ENMIENDA N° 1

"CONSTRUCCIÓN DE LACTARIO DE LA UNIDAD DE SALUD DE SANTO TOMAS, DEPARTAMENTO DE SAN SALVADOR"

ENMIENDA 1
DETALLES DE DIVISIONES DE MELAMINA

DETALLES DE DIVISIONES DE MELAMINA
Esc.: INDICADAS

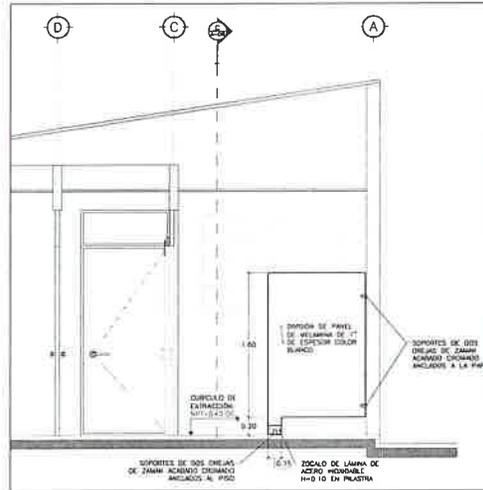
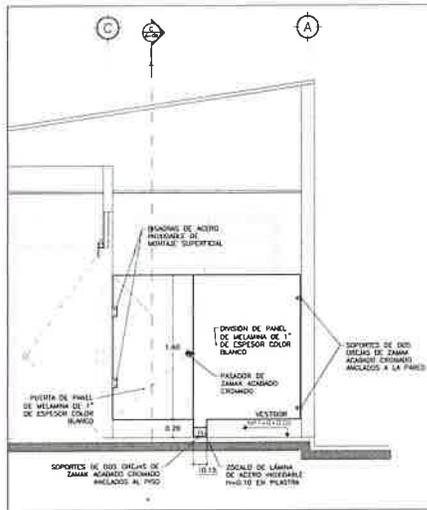
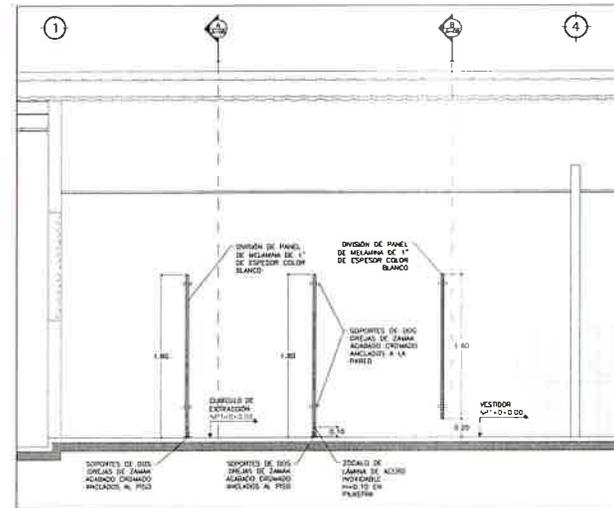
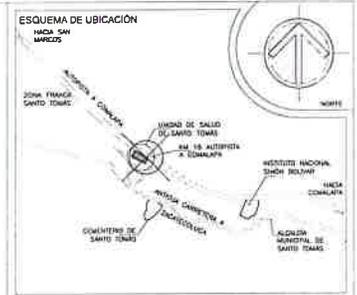
2	CARPETA PLANOS CONSTRUCTIVOS No incluido	CARPETA PLANOS CONSTRUCTIVOS Se agrega Hoja A-08 con detalles de divisiones de melamina
3	ESPECIFICACIONES TÉCNICAS 1. Instalaciones Provisionales El cerramiento perimetral deberá ser con lámina galvanizada calibre 26, con estructura de madera de pino con una altura mínima de 1.8 m y será colocada en todo el perímetro del área de construcción.	ESPECIFICACIONES TÉCNICAS 1. Instalaciones Provisionales El cerramiento perimetral deberá ser con lámina galvanizada calibre 26, con estructura de madera de pino con una altura mínima de 1.8 m y será colocada en todo el perímetro del área de construcción, la longitud del cerco perimetral será de 45 m.
